OLSEN TEC

Alteração na Fixação da Carenagem do Assento Logic

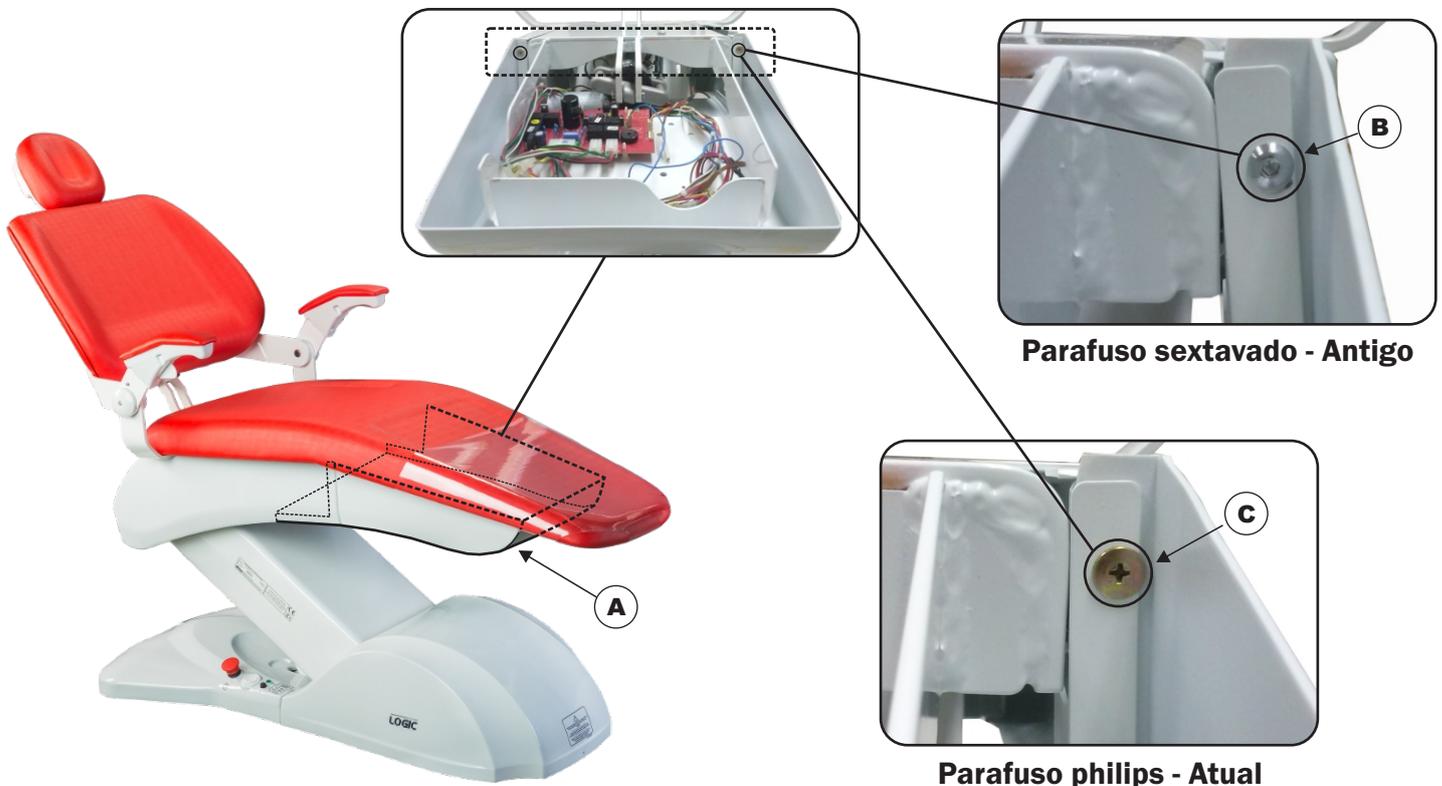
Informamos que a partir de 8 de abril de 2014, a fixação da **carenagem do assento (A)** do equipamento Logic passou a utilizar **parafuso philips (C)**, substituindo o **parafuso sextavado interno ou allen (B)**.

- A 8102007 - Carenagem do assento**
- B 8001066 - Parafuso sextavado interno cabeça abaulada M5 x 12 - Niquelado**
- A 5200229 - Parafuso philips cabeça larga M5 x 15**

A implantação do parafuso philips tornou mais fácil a remoção da carenagem do assento.
